OŘECHOV

ÚZEMNÍ PLÁN

změna č. 1

ING ARCH JANA KAŠTÁNKOVÁ autORIZOVANÝ ARCHITECT BŘEŽICKÁ 8 602 00 BRNO		ÚZEMNÍ PLÁN OŘECHOV - ZMĚNA Č. 1 NÁVRH K PROJEDNÁNÍ	
datum 12/2016		mřítko 1 : 5 000	
Ing. arch. Jana Kašánková		POŘIZOVATEL: MěÚ Ořechov, ing.arch. Jarmila Filipová

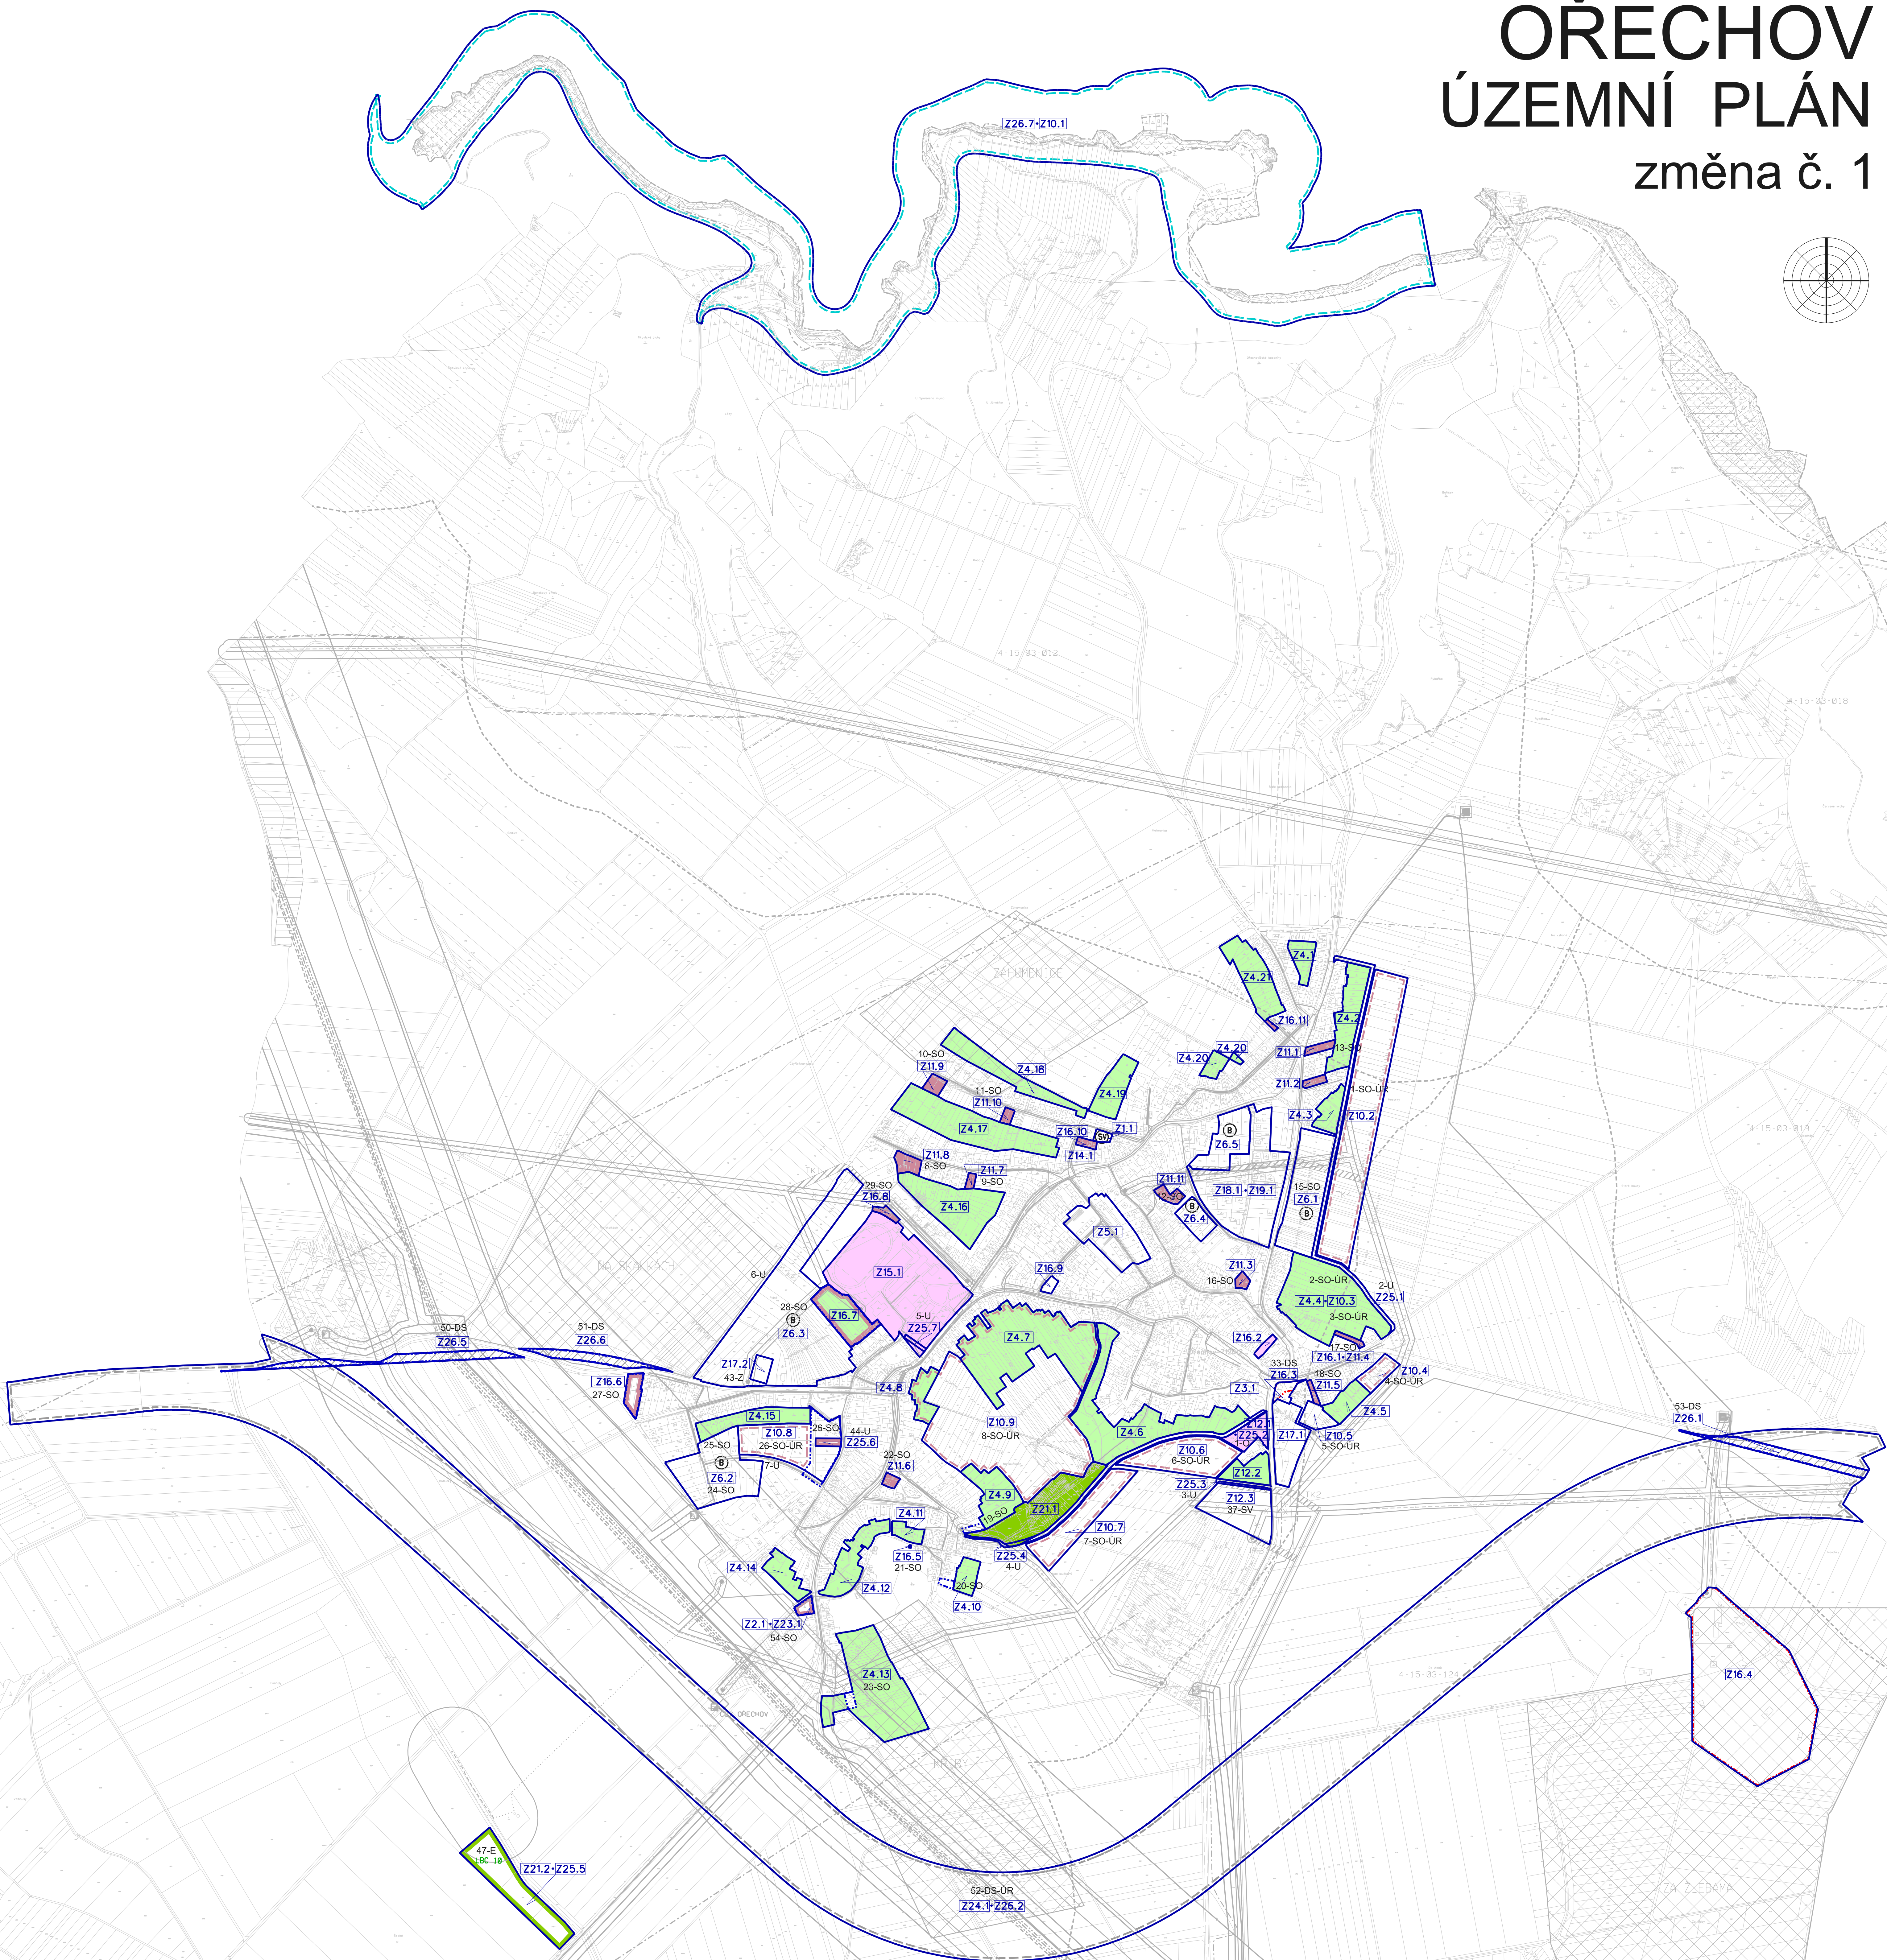
- 4-15-03-122
- Z1 nesouhlas v grafickém znázornění v ploše na ul. Divadelní p.č. 397 a 398 regulativem "O" a funkčního využití plochy smíšené výrobní regulativ "O" nahrazen regulativem "SV" (Z1.1 - znázorněno v textové a grafické části)

- Z2 plocha na ulici Třiková p.č. 1639 zařazena do ploch smíšených obytných (Z2.1 - znázorněno v textové a grafické části)
- Z3 plocha u kostela ke změně na veřejné prostranství - není nutné ošetřovat ÚP procesem (Z3.1 - znázorněno v textové a grafické části)

- Z4 část ploch smíšeného bydlení navržená na změnu funkčního využití do ploch smíšených převážně nezastavěného území (Z4.1 - Z4.21 - znázorněno v textové a grafické části)

- Z5 upravena přípustnost využití a prostorové základy uspořádání (Z5.1 - znázorněno v textové a grafické části)
- Z6 podmíněnost využití ploch zpracováním územní studie (Z6.1 - Z6.5 znázorněno v textové a grafické části)

- Z7 změna zastavitelnosti zahrad - dle změny Z4 (sloučeno, bez samostatného znázornění)
- Z8 změna zastavitelnosti zahrad v plochách smíšených obytných - dle změny Z4 (sloučeno, bez samostatného znázornění)

- Z9 aktualizace územních studií dle schváleného ÚP - dle změny Z6 (sloučeno, bez samostatného znázornění)
- Z10 změna územních rezerv (Z10.1 - Z10.9 znázorněno v textové a grafické části)

- Z11 průlvy v zastavěném území zahrnutý do stabilizovaných ploch (Z11.1 - Z11.11 znázorněno v textové a grafické části)
- Z12 aktualizace podmínek funkčního využití všech ploch - souvisí se změnou Z4, Z8 (samostatně Z12.1 - Z12.3 - znázorněno v textové a grafické části)

- Z13 funkční využití rozšířit o možnost vytvoření dětských hřišť - naplněno schváleným ÚP (bez znázornění)
- Z14 plocha sčerného dvora zahrnutá do ploch občanské vybavenosti (Z14.1 znázorněno v textové a grafické části)

- Z15 v areálu škol a grafického znázornění vypuštěno měřítko staveb, sjednoceno do barvy ploch občanské vybavenosti (Z15.1 znázorněno v textové a grafické části)

- Z16 odstranění drobných nedostatků schváleného ÚP (Z16.1 - Z16.11 znázorněno v textové a grafické části)
- Z17 ochrana plety hřbitovu zapracována v podmínkách využití ploch (Z17.1, Z17.2 - znázorněno v textové a grafické části)

- Z18 oživení napojení ploch na technickou infrastrukturu (Z18.1 - znázorněno v textové a grafické části)
- Z19 plochy SO mezi částmi Ořechov a Ořechovčický, jižně od krajské komunikace III/15265 uvedeny do souladu se stavem v terénu (Z19.1 - znázorněno v textové a grafické části)

- Z20 zohledněna novela stavebního zákona - průlín do ostatních změn (bez číselného značení)
- Z21 upraveny podmínky pro využití ploch s rozdílným způsobem využití - dle změny Z4, Z8, Z12, Z13, Z20 (samostatně Z21.1, Z21.2 - znázorněno v textové a grafické části)

- Z22 aktualizace zastavěného území (znázorněno bez číselného značení v textové a grafické části)
- Z23 vyhodnocení ZPF (znázorněno v grafické a textové části)

- Z24 změny ploch a koridorů územních rezerv - průlín do změn Z10 (samostatně vymezeny Z24.1, Z24.2 - znázorněno v textové a grafické části)
- Z25 aktualizace rozsahu veřejně prospěšných staveb a veřejně prospěšných opatření (Z5.1 - Z5.7 znázorněno v textové a grafické části)

- Z26 aktualizace dle ÚAP 2014 (Z26.1 - Z26.7 znázorněno v textové a grafické části)
